Modulo per la presentazione delle osservazioni per i piani/programmi/progetti sottoposti a procedimenti di valutazione ambientale di competenza statale

ID: Codice procedura (ID_VIP/ID_MATTM):10844

Impianto per la produzione di energia elettrica da fonte eolica, costituito da 6 aerogeneratori della potenza complessiva di 37,2 MW, un sistema di accumulo da 25 MW e relative opere connesse in località "Rempillo" nel comune di Pitigliano (GR).

TESTO DELLE OSSERVAZIONI

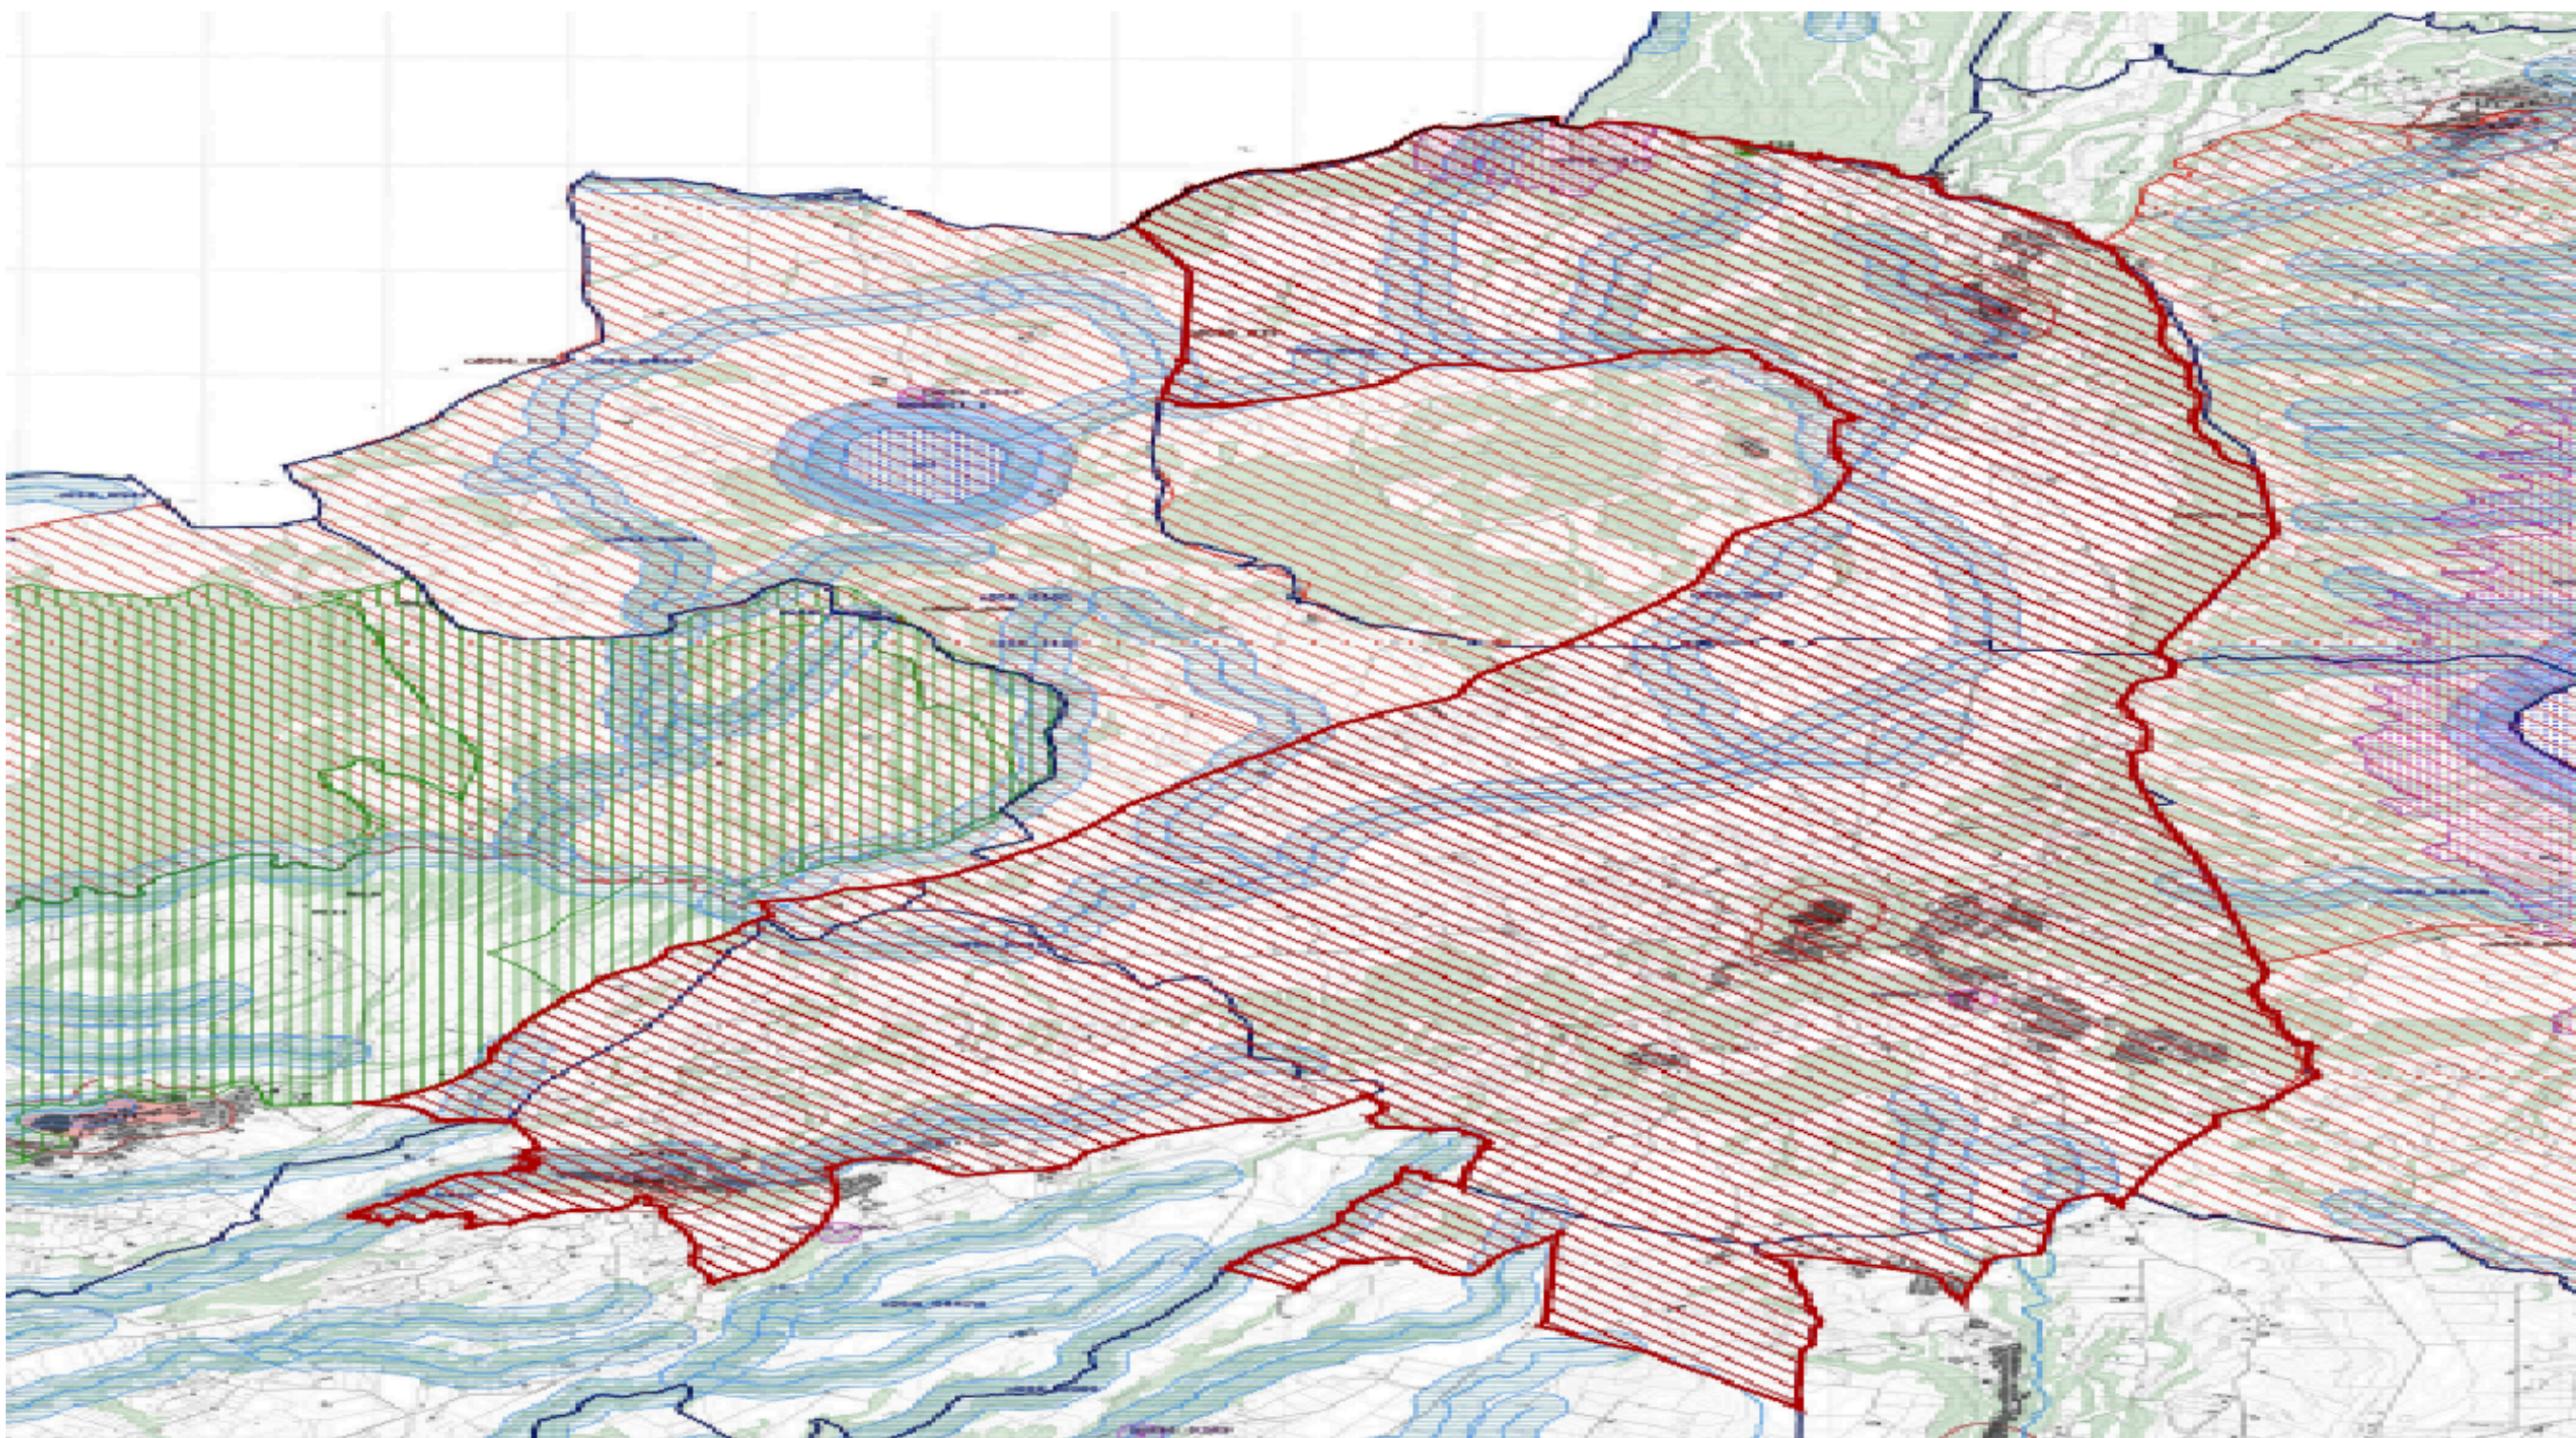
Alla luce del combinato disposto dal "vincolo sul patrimonio paesaggistico (artt. 136 e ss. e 142 del decreto legislativo n. 42/2004 e ss.mm.ii.) e sui beni culturali" (artt. 10 e ss. del decreto legislativo n. 42/2004 e ss.mm.ii.) e dal comma 8 lettera c-quarter del D.Lgs 191/2021 e ss.mm.ii si evince che, ad oggi, le aree in cui sono previsti gli insediamenti dei sei aereogeneratori dell'impianto eolico denominato "Rempillo" non sono idonee perché ricadono tutte all'interno della fascia di rispetto dei **beni paesaggistici di notevole interesse pubblico denominati "Conca del Lago di Mezzano e territorio circostante" (D.M. 22.05.1976)** comprendente anche il **vincolo "Selva del Lamone" (D.M. 22.05.1984)** tutelati dall'**art. 136 del Codice dei Beni Culturali e del Paesaggio** e in particolare un aerogeneratore (P01) è a 100 metri dal primo vincolo citato e gli altri cinque compresi in una distanza massima tra 1 km e 2 km (vedi immagine n. 1 dell'ALLEGATO). Nella fascia di rispetto dei 3 km anche la porzione di vincolo rappresentato dalla Selva del Lamone che gode di altre importanti tutele in quanto Riserva Naturale regionale (L. 394/91 e L.R. 29/97), Zona di Protezione speciale (ZPS) insieme ai Monti di Castro collegati tra loro da una Zona di Conservazione Speciale (ZSC), il sistema fluviale Fiume Fiora-Olpeta. La Selva del Lamone oltre il vincolo paesaggistico di notevole interesse pubblico che la rende area non idonea all'installazione degli impianti FER anche nelle sue fasce di rispetto dei 3 km, gode di un'altra tutela che ne rivela l'importanza di area di importanza internazionale per l'avifauna IBA (012) che viene collegata all'altra IBA (099) Lago di Bolsena attraverso la ZPS Caldera di Latera e la ZSC Lago di Mezzano che insieme sono compresi nel vincolo paesaggistico "Conca Lago di Mezzano..." e verranno uniti dal nuovo vincolo paesaggistico "*Ambito paesaggistico, geologico e geomorfologico dell'orlo della caldera di Latera e delle sue pendici interessate dai centri eruttivi periferici*" (si veda a riguardo la proposta pubblicata sul sito del MIC in data 09/08/2023 e

l'immagine n. 2 dell'ALLEGATO) all'area di notevole interesse pubblico "Conca del lago di Bolsena" (D.M. 24.10.1960). Praticamente una vasta zona che per interesse paesaggistico e naturalistico oltre che storico, archeologico e identitario rappresenta un unicum nel panorama nazionale.

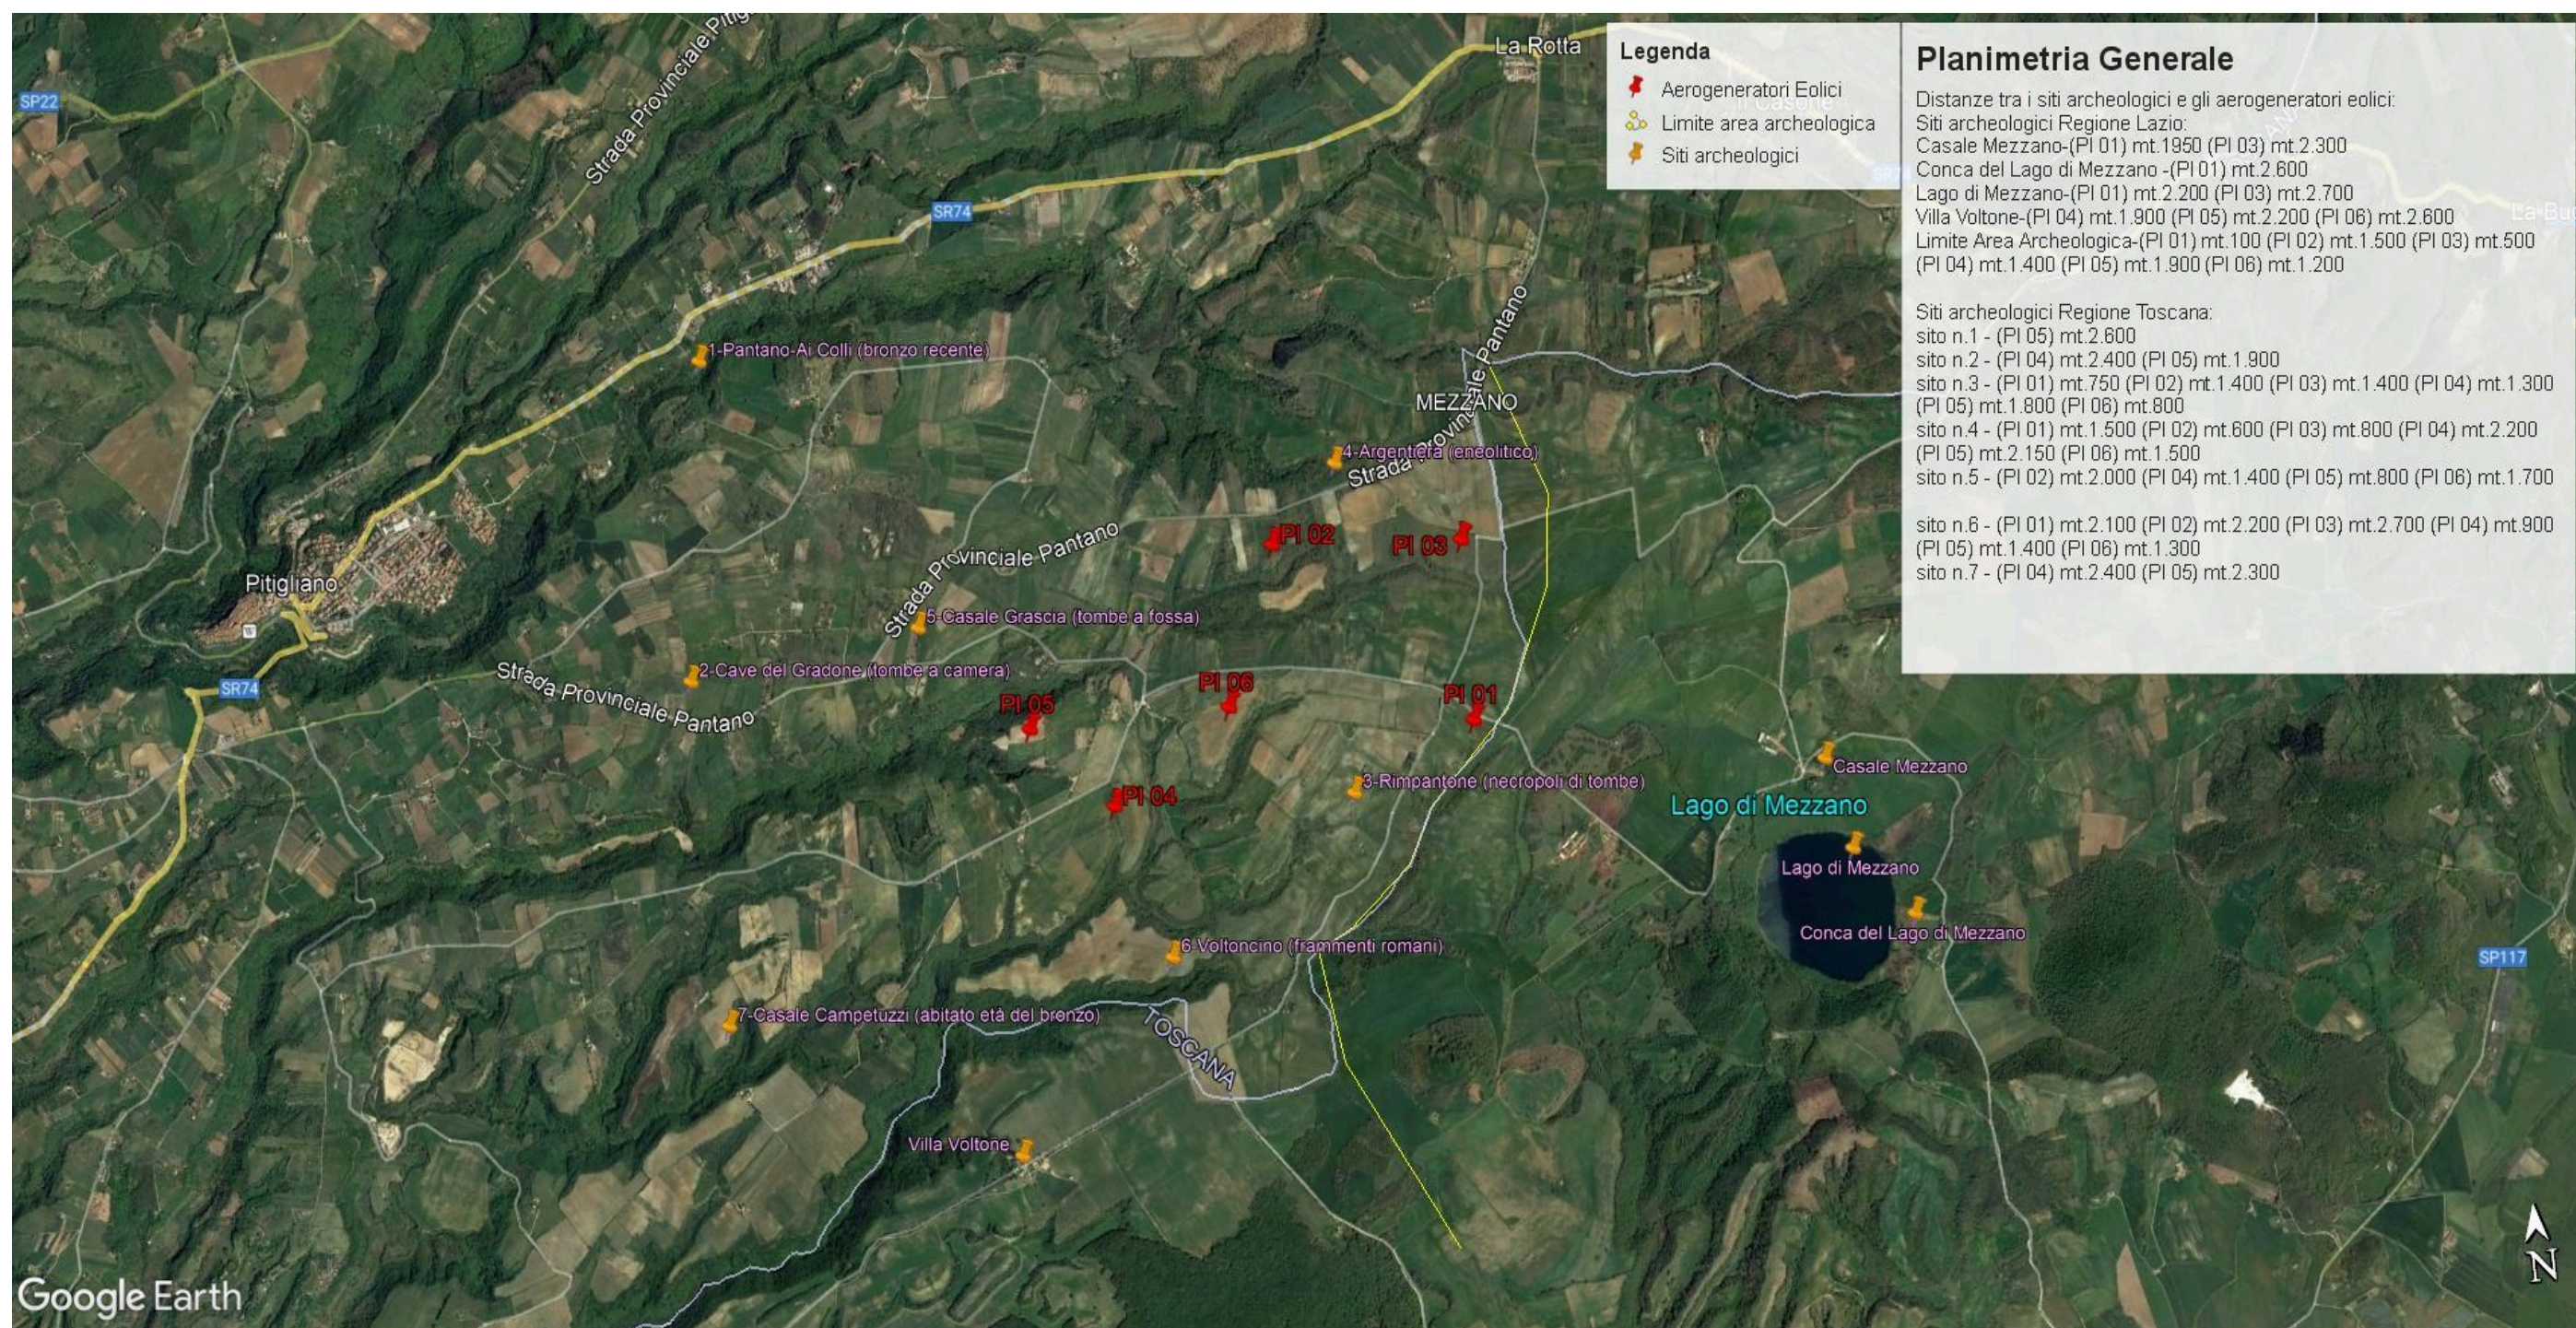
Inoltre, la zona in cui insisterebbe l'impianto eolico industriale Rempillo è compresa nelle fasce di rispetto di 3 km di diversi beni archeologici tutelati dalla parte II del Codice dei Beni Culturali (vedi

Allegato, immagine n. 3). Inoltre le pale P04 e P05 ricadono all'interno di un'area archeologica che la Proponente vorrebbe cancellare per il semplice fatto che non è riportata nel documento regionale ma nel documento provinciale come meglio dettagliato nell'Osservazione n. 5. Alla luce di quanto documentato appare chiaro quindi che la collocazione dell'impianto non ha tenuto conto alcuno dei vincoli dell'area nella quale è stato progettato e l'inserimento dell'impianto eolico nel paesaggio e sul territorio non è corretto (Allegato IV delle Linee guida nazionali di cui al D.M dello Sviluppo economico del 10.09.2010).
